## **PARECER DA COMISSÃO DE AVALIAÇÃO**

### **RELATÓRIO DE CONFORMIDADE AMBIENTAL DO PROJECTO DE EXECUÇÃO**

#### **“PARQUES EÓLICOS DE BUSTELO E CINFÃES”**

Janeiro, 2009

Fotos 17 e 18 – Acesso previsto ao aerogerador 7 do Parque Eólico de Bustelo. Atravessamento de uma linha de água

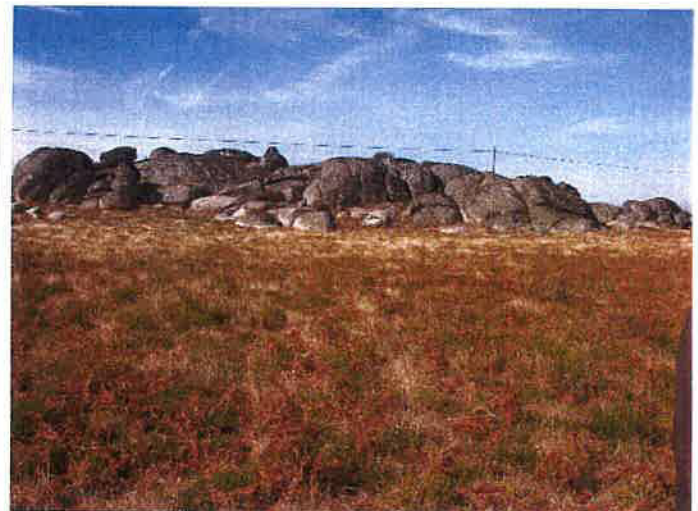
Da planta apresentada, realça-se apenas o atravessamento da linha de água pelo acesso ao aerogerador 7 do Parque Eólico de Bustelo (fotos 17 e 18 do Anexo I). Na visita ao local, foi discutida a possibilidade de ser implementada uma solução que contemplasse a criação de um sistema de drenagem, de não condução de água, que mantenha a escorrência superficial normal. Este sistema poderá passar pela colocação de uma camada de pedras de granulometria variável, por debaixo da plataforma do acesso, de modo a possibilitar uma percolação dispersa.

Assim, deverá ser apresentada, antes do início da obra, uma solução alternativa à passagem hidráulica prevista que permita a manutenção da escorrência superficial normal.

ProSistemas		PLANTA DE CONDICIONAMENTOS	
-------------	--	----------------------------	--

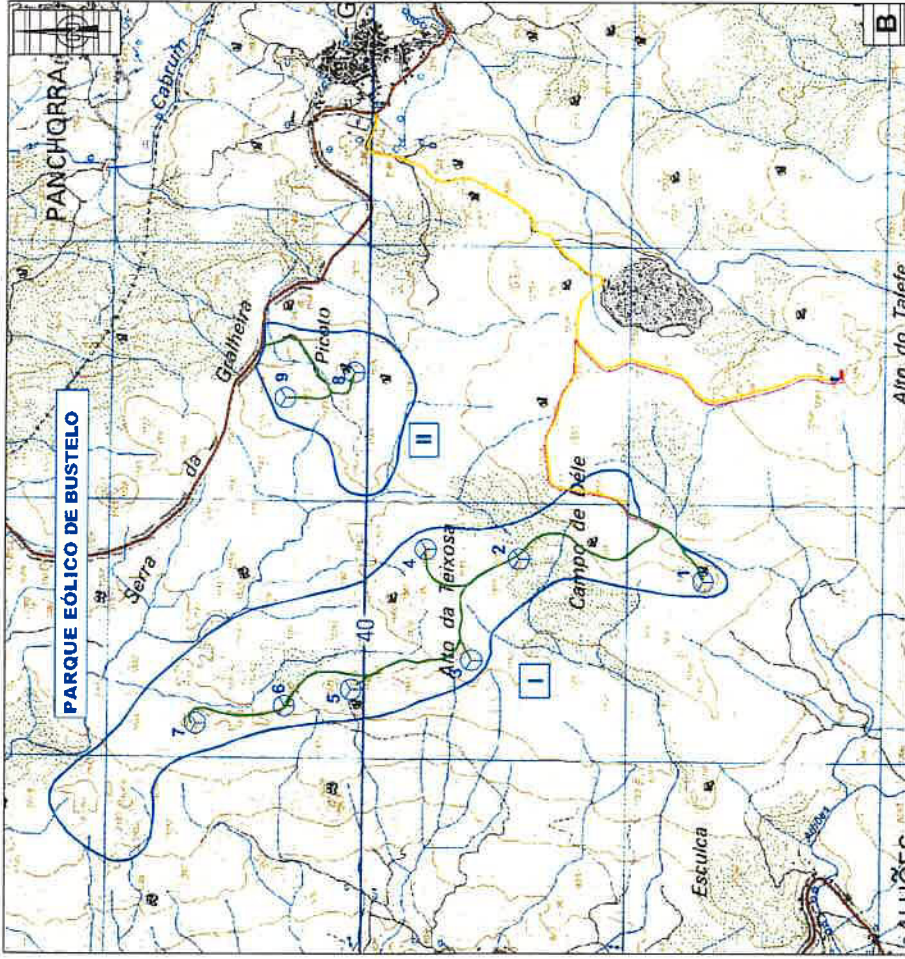
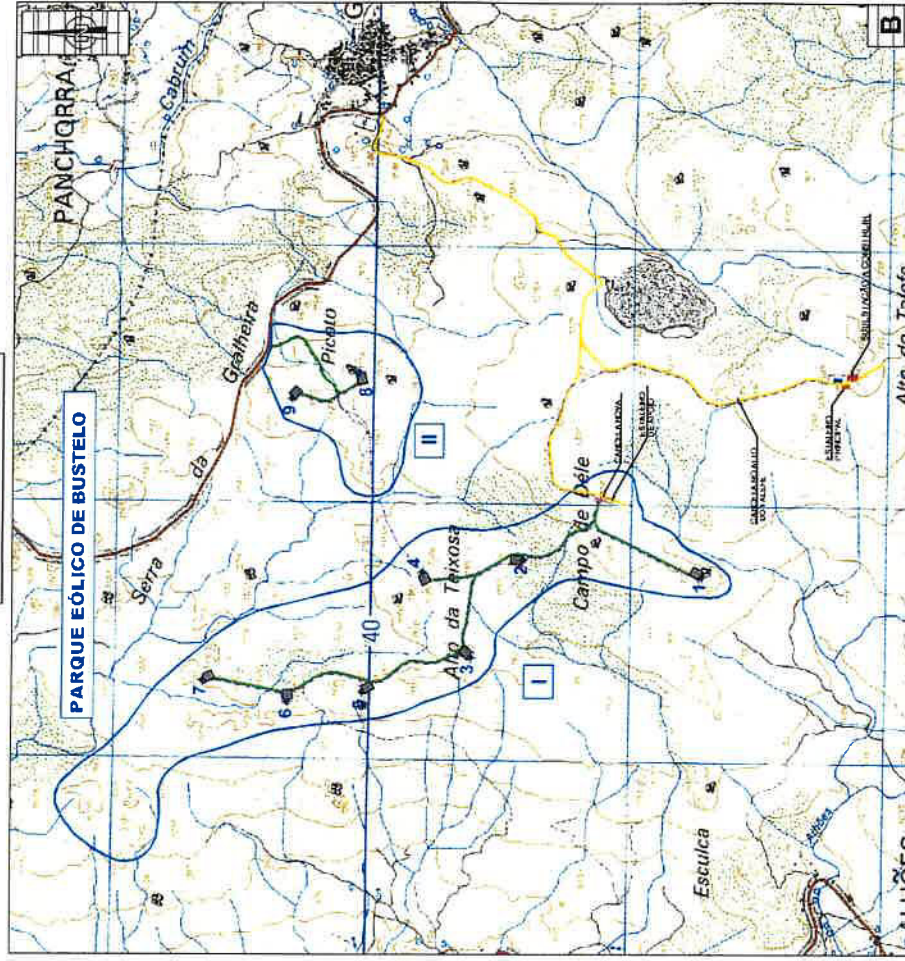
Na sequência do mencionado no ponto anterior, a planta de condicionamentos deveria ter englobado o troço da rede de cabos a construir entre as duas zonas do Parque Eólico de Bustelo, indicando, entre outros aspectos, a linha de água existente no traçado considerado.
